PARECER TÉCNICO GELISP/SLA N° 122/2023

IPÊ: Solicitação 54439/2023 (Processo 20236041)

Cliente: DISTRIBUIDORA DE AREIA RIO PILÕES LTDA.

Atividade: Extração de areia e cascalho em leito de rio (dragagem)

Figura 1: Visão geral do perímetro da propriedade, Fazenda Areias ou Vale dos Sítios, com área consolidada, Reserva Legal (RL) e Área de Preservação Permanente (APP) par cursos de água até 10m de largura. Fonte: CAR (Sicar)

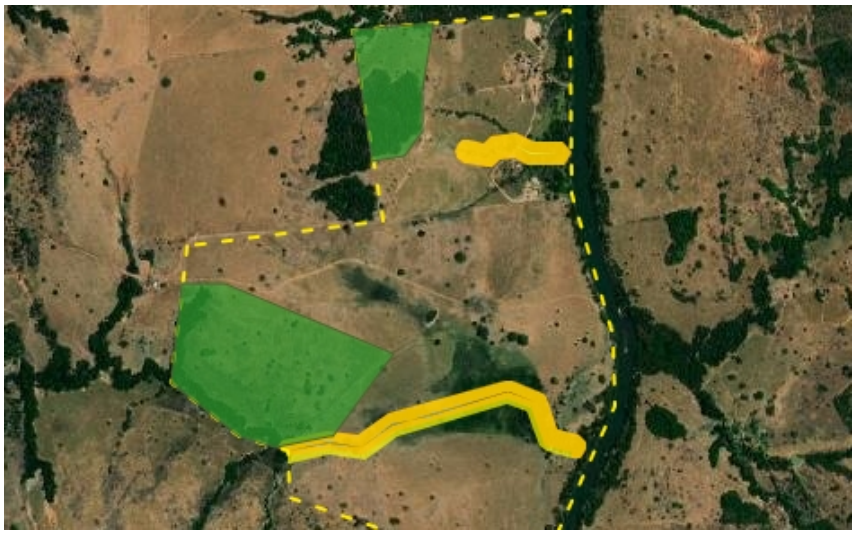
- Sobre os Estudos / (MCE/Laudos) / Dados geoespaciais (Geometrias): De forma geral, considerando o tipo de atividade de exploração mineral, o estudo apresentado encontra-se adequado, com informações básicas sobre a atividade e empreendimento minerário, inclusive com relatório fotográfico. As caixas/depósitos de areia não interferem em Reserva Lega da propriedade e Área de Preservação Permanente, de acordo com as imagens de satélite. **Ver Figura 1 e Figura 2**.

Figura 2: Visão geral das poligonais **ANM 860.089/200**8 (48,5 ha) e **ANM 860.635/2015** (6,27 ha). Duas caixas de areia. Não interferem em APP e RL. Fonte: Geometrias (IPÊ).

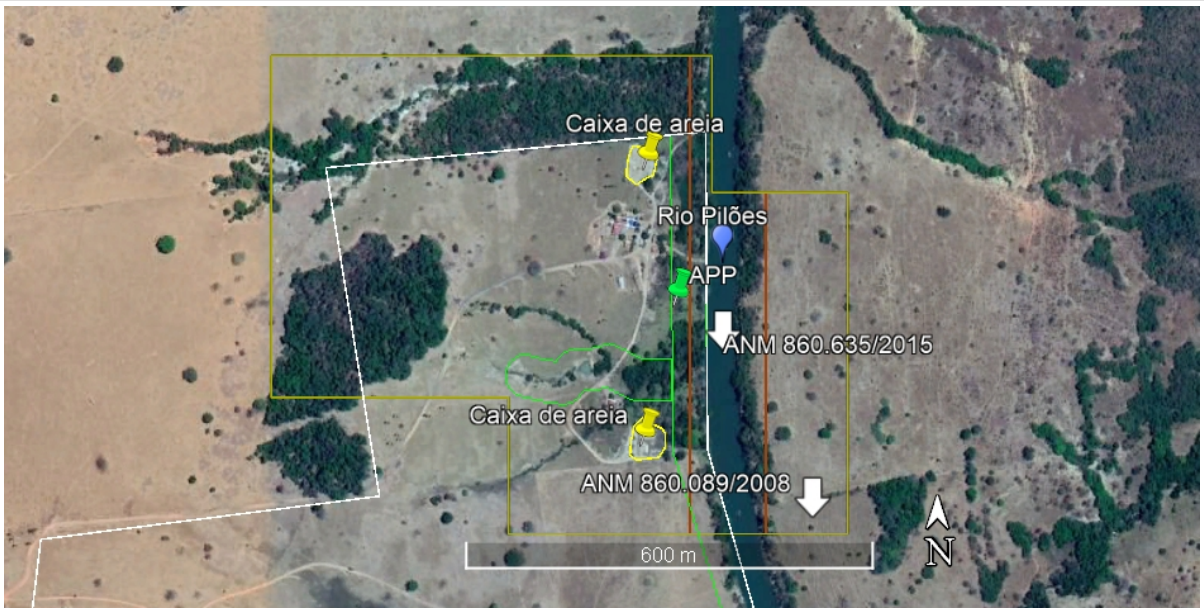
- Sobre a integração e renovação de licenciamento ambiental. Foi solicitado junto ao Sistema IPÊ esclarecimentos adicionais, tendo em vista que houve alteração de requerimento de Pessoa Física para Pessoa Jurídica, bem como alteração da poligonal ANM. Há informações de duas poligonais ANM no local (ativas). Poligonais ANM 860.089/2008 (Licenciamento anterior) e 860.635/2015 (Atual requerimento junto ao Sistema IPÊ). Não foi identificado Contrato Social da empresa para avaliação. **Ver Figura 2 e Figura 3.**
